OGGETTO: Conferenza di Servizi Preliminare, convocata d’ufficio ed ai sensi degli artt. 14, comma 3, e 14-bis della Legge 7 agosto 1990, n. 241, con svolgimento in forma semplificata e con modalità asincrona, nonché art. 48, comma 5, del decreto-legge 77/2021, come convertito dalla legge 108/2021.

Intervento a valere sul Fondo Complementare al PNRR sisma 2009-2016 - Sottomisura A3.3 - “Consolidamento di percorsi e cammini culturali, tematici e storici”.

Esame del Progetto di Fattibilità Tecnico ed Economica relativo all’intervento: “Cammino Grande di Celestino” – CUP C19J21047330001 - **Verbale di conclusione dei lavori della conferenza di servizi preliminare.**

In alto, evidenziato, il percorso della strada comunale che va da Acciano a Molina Aterno attraversando le località San Comizio e Fonte di Lecchio, suggerito per spostarvi il passaggio del Gran Cammino di Celestino.

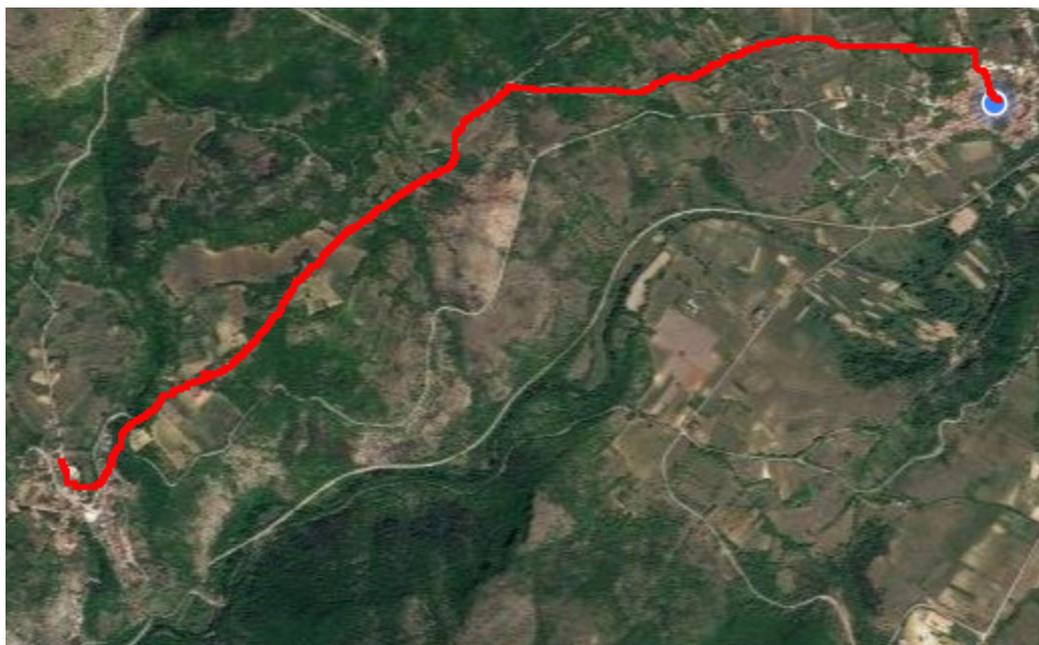
Sentito per le vie brevi e con espresso parere favorevole del Sindaco di Molina Aterno, cui per conoscenza si trasmette la presente nota, si suggerisce al Vostro ufficio di valutare lo spostamento del **percorso indicato per proseguire e raggiungere Molina Aterno** dalla Chiesa della Madonna della Sanità non lungo il fiume ma risalendo per il sentiero sopra indicato e, attraversato il borgo di Acciano, proseguendo **lungo la strada comunale asfaltata c.d. "della Fonte di Lecchio" che attraversa la località "San Comizio"**. Località, questa, che deve il nome alla chiesa già esistente nel XII secolo e dove i monaci celestini nel XIII costruirono un monastero che diverse fonti (v. Floro Panti, *S. Pietro del Morrone - Celestino V e la Congregazione dei Celestini*) indicano come spesso frequentato dallo stesso San Pietro Celestino prima di diventare Papa e per la presenza del quale monastero, sentendosi protetto dalla presenza di questi monaci, avrebbe scelto di raggiungere L'Aquila passando lungo l'Aterno e non lungo il tratturo di Popoli che, invece, era il solito percorso fatto partendo da Sulmona.

FAGNANO ALTO (AQ)
Foglio: 12 Particella: B

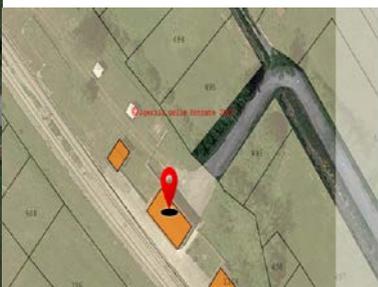
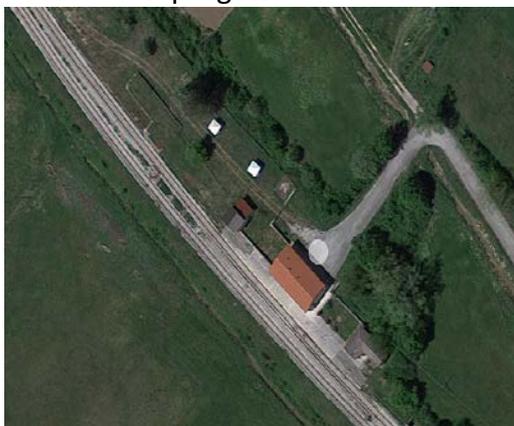
1- a ridosso dello stabile ex mulino oggetto di PNRR al fg.18 part. N. 247 si trova un'area comunale particolarmente adatta al collocamento di un campeggio data la sua planarità, la vicinanza alla struttura attrezzata ed al percorso.

2- A ridosso del percorso in prossimità del Ponte Romano di Campana vi è un'area di

proprietà Comunale residua dal rudere di un vecchio luogo di Culto particolarmente adatta alle funzioni di cui al progetto.

Proposta
per
AREA DI SOSTA

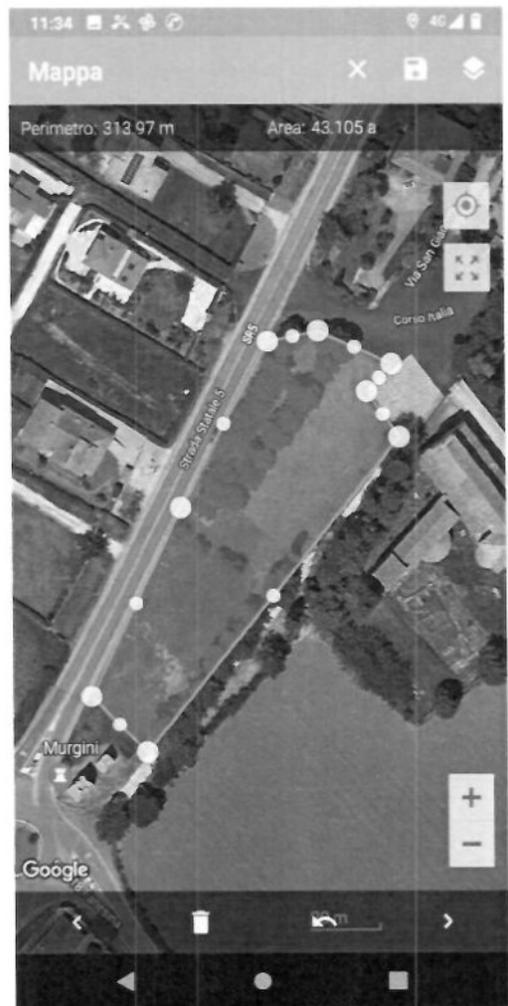
- Il Comune di Corfinio con pec prot. 1914/2022, acquisita con prot. USRC n. 6695 del 29/04/2022, propone di:
 - inserire come area di sosta quella prospiciente la Cattedrale di San Pelino
